Keuringsverslag van een elektrische laagspanning- en zeer lage spanningsinstallatie

NIET CONFORM

Aard onderzoek:

Controlebezoek van een oude huishoudelijke elektrische installatie van een wooneenheid bij verkoop op vraag van de verkoper volgens (KB 08/09/2019) - AREI Boek 1- 8.4.2. en 8.2.1. en 4.2.4.3.

Afbeelding schakel- en verdeelbord:

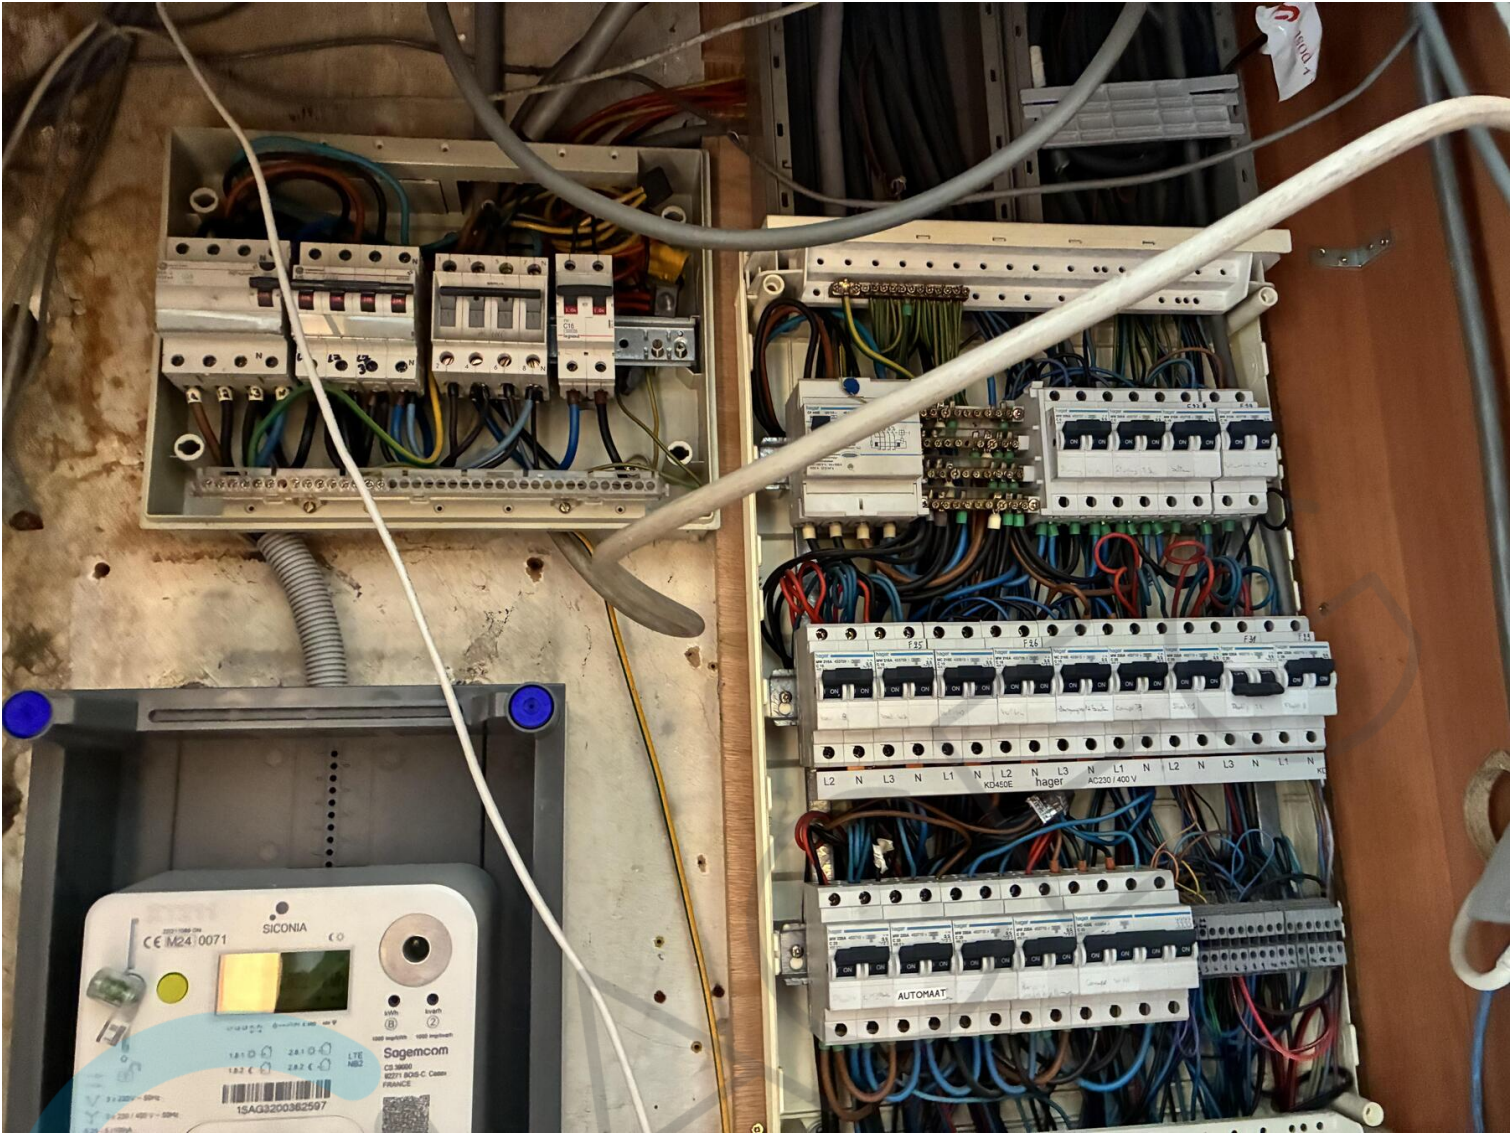
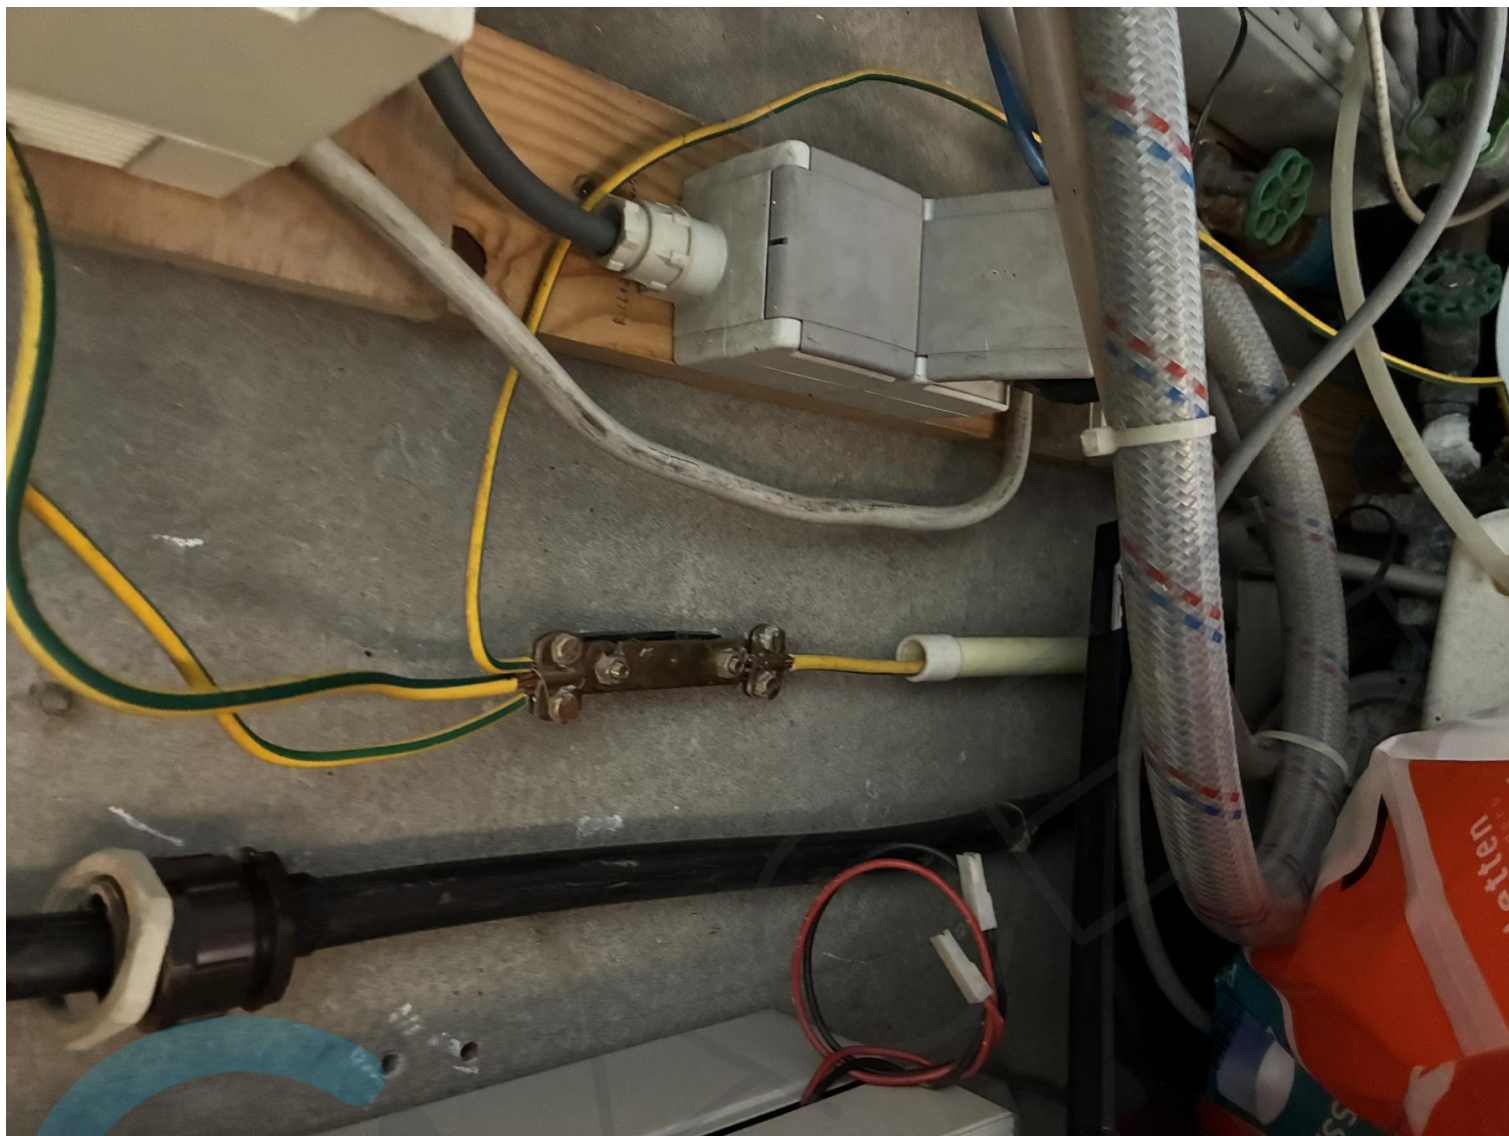
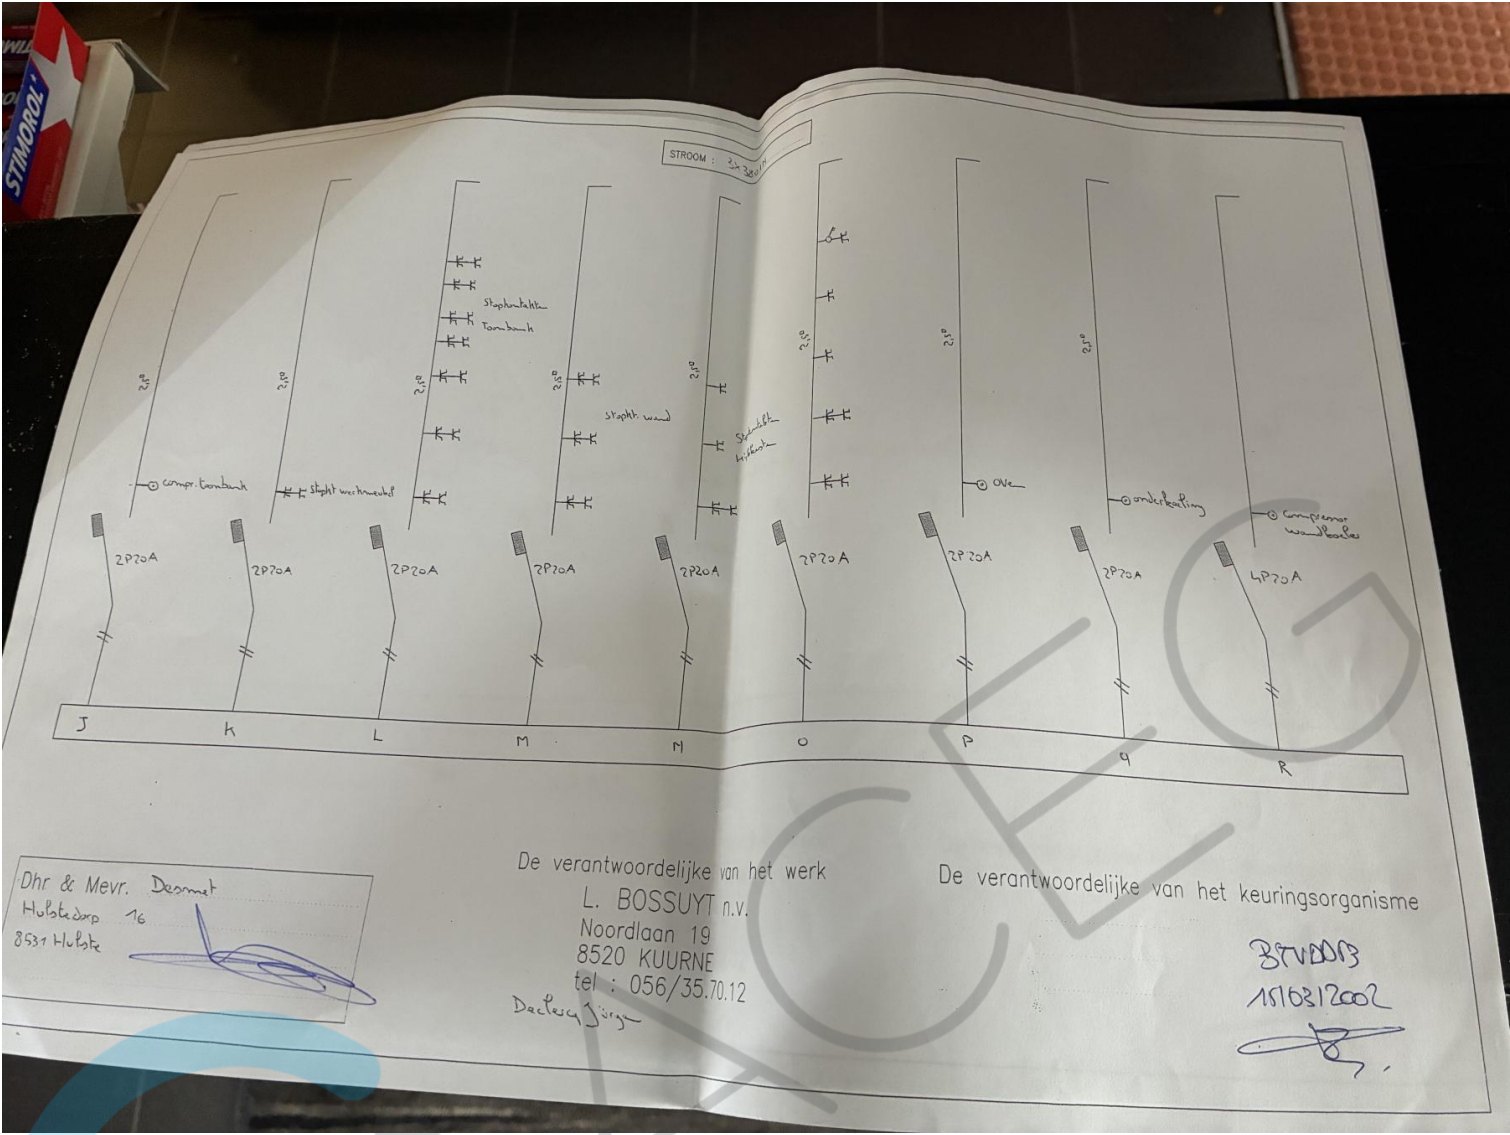
I1.02 Eëndraadschema van de installatie komt niet overeen met de werkelijkheid. (Boek 1 Afdeling 2.12 - 2.13 en 3.1.2)	
I1.03 Situatieschema van de installatie is niet aanwezig. (Boek 1 Afdeling 2.12 - 2.13 en 3.1.2)	
I1.08 Inplantingsplan gemeenschappelijke aardverbinding niet aanwezig. (Boek 1 onderafdeling 5.4.2.1.)	Niet huishoudelijke installatie (handelsruimte)
I12.01 De externe invloedsfactoren werden ons niet schriftelijk meegedeeld en konden ter plaatse niet worden vastgesteld in het bijzijn van de beheerder of zijn afgevaardigde.(Boek 1 Afdeling 5.1.4. & 9.1.6.)	Niet huishoudelijke installatie (handelsruimte)
I2.02 De waarde van de isolatieweerstand van één of meerdere stroombanen is kleiner dan 0,5M ohm. (Boek 1 Onderafdeling 6.4.5.1.)	
I2.03 De continuïteit van equipotentiaalverbindingen en/of beschermingsgeleiders zijn niet gewaarborgd. (Boek 1 Onderafdeling 5.3.5.3.G. en 5.4.3.5)	Stopcontacten met aardingspen na te zien.

I4.01 Hoofdequipotentiale verbinding(en) niet verwezenlijkt. (Boek 1 Onderafdeling 5.4.4.1. en 5.1.6.2)	
I4.08 De beschermingsgeleiders zijn niet verdeeld over de ganse installatie. (Boek 1 Onderafdeling 5.3.5.3.G. en 5.4.3.1.)	
I5.01 De aanduiding van de stroomkringen en/of apparatuur, aansluitklemmen, enz dient aangebracht of vervuldigd te worden. (Boek 1 Onderafdeling 3.1.3.1. en 3.1.3.3.A. en 5.1.6.1)	
I5.06 De deur en/of afschermplaat van het schakelbord dient (terug)geplaatst te worden. Aanraking van onder spanning staande delen mogelijk. (Boek 1 Afdeling 5.1.4. en 5.3.5.1.A. en 4.2.2.3.)	
I5.08 Beschadigd en gebroken materiaal dient vervangen of hersteld te worden. De beschermingsgraad van het verdeelbord tegen rechstreekse aanraking is onvoldoende. (niet tenminste IPXX-B) (Boek 1 Onderafdeling 4.2.2.3.)	
I5.10 De genaakbare, naakte onder spanning staande delen zijn onvoldoende afgeschermd. (Boek 1 Afdeling 5.1.4. en 4.2.2.3.)

I5.11 Niet gebruikte invoeringen van het verdeelbord zijn niet correct of onvoldoende afgedicht. (Boek 1 Afdeling 5.1.4. en 4.2.2.3.)	
I5.12 De doorsneden van de interne verbindingen en/of van de verdeelrails in het bord zijn onvoldoende. (Boek 1 Onderafdeling 4.4.1.1. en 4.4.1.5.)	
I6.04 Een differentieelstroombeschermingsinrichting met een gevoeligheid van 30mA is te plaatsen voor installaties van badkamer, wasmachine, vaatwas, droogkast en/of gelijkaardige toestellen. Deze dient ondergeschikt te zijn aan de hoofddifferentieelstroombeschermingsinrichting (Boek 1 Onderafdeling 7.1.4.3. en 4.2.4.3.)	
I6.06 De differentieelstroombeschermingsinrichtingen die worden geplaatst in huishoudelijke installaties zijn ten minste van het type A. Een differentieelstroombeschermingsinrichtingen van het type AC is niet toegelaten. (Boek 1 Onderafdeling 5.3.5.3.)	
I6.09 Er is geen bescherming door een differentieelstroombeschermingsinrichting met een gevoeligheid van max. 30mA voorzien voor contactdozen zonder aardpen. (boek 1 afdeling 8.2.1 punt 6)

I7.03 De nominale stroomsterkte van de beveiliging is niet aangepast aan de toelaatbare stroomsterkte van de stroomafwaarts geïnstalleerde leiding en/of verbruiker. (Boek 1 Afdeling 4.4.1.)	
I8.04 Gemengde stroombanen (verlichting en contactdozen) moeten uitgevoerd worden met leidingen met een minimale doorsnede van 2,5mm2. (Boek 1 Onderafdeling 5.2.1.2.)	
I8.07 Leidingen zijn te bevestigen met aangepaste bevestigingsmiddelen. (Boek 1 Onderafdeling 5.2.2. en 5.2.9.)	
I8.08 De geleiders van het type VOB moeten in daarvoor bestemde buizen, kabelgoten geïnstalleerd worden. (Boek 1 Onderafdeling 5.2.9.3. en 5.2.9.6.)	
I8.13 Het gebruik van kabels van het type VTLmb, LMVVR, COAX, VVT is verboden. (Boek 1 Onderafdeling 5.2.1.2.)	
I8.17 De niet-gebruikte leidingen verwijderen of aan de uiteinden te isoleren. (Boek 1 Onderafdeling 4.2.3.3.b)	
I8.21 Kabeldoorvoeren uit te voeren met wartels of gelijkwaardig bescherming. (Boek 1 Onderafdeling 5.2.6.1.)

I9.03 Loshangend elektrisch materieel dient degelijk bevestigd te worden. (Boek 1 Afdeling 1.4.1. & 1.4.2)	
I9.04 De verbindingen dienen verwezenlijkt te worden in borden, verbindings- of aftakdozen, aan de klemmen van schakelaars, contactdozen of verlichtingsarmaturen. (Boek 1 Onderafdeling 5.2.6.1.)	
I9.06 Niet alle contactdozen op LS zijn voorzien van een aardingscontact conform NBN C 61-112-1:2017. (Boek 1 Onderafdeling 1.4.2.3. en 5.3.5.2.)	
I9.07 Niet alle contactdozen op LS zijn kinderveilig conform NBN C 61-112-1:2017. (Boek 1 Onderafdeling 1.4.2.3. en 5.3.5.2.)	
I9.10 Het materiaal moet gekozen en geplaatst worden overeenkomstig de uitwendige invloeden. (Boek 1 Afdeling 5.1.4.)	Niet huishoudelijke installatie (handelsruimte)
I9.13 Elektrisch materieel zonder bodem mag niet rechtstreeks op brandbaar materiaal geplaatst worden. (Boek 1 Onderafdeling 5.1.1.2.)

Inbreuk: XVB kabels buiten niet beschermd tegen directe uv straling.

N22 De elektrische installatie is grondig na te zien en conform te maken volgens de voorschriften van het AREI boek 1.
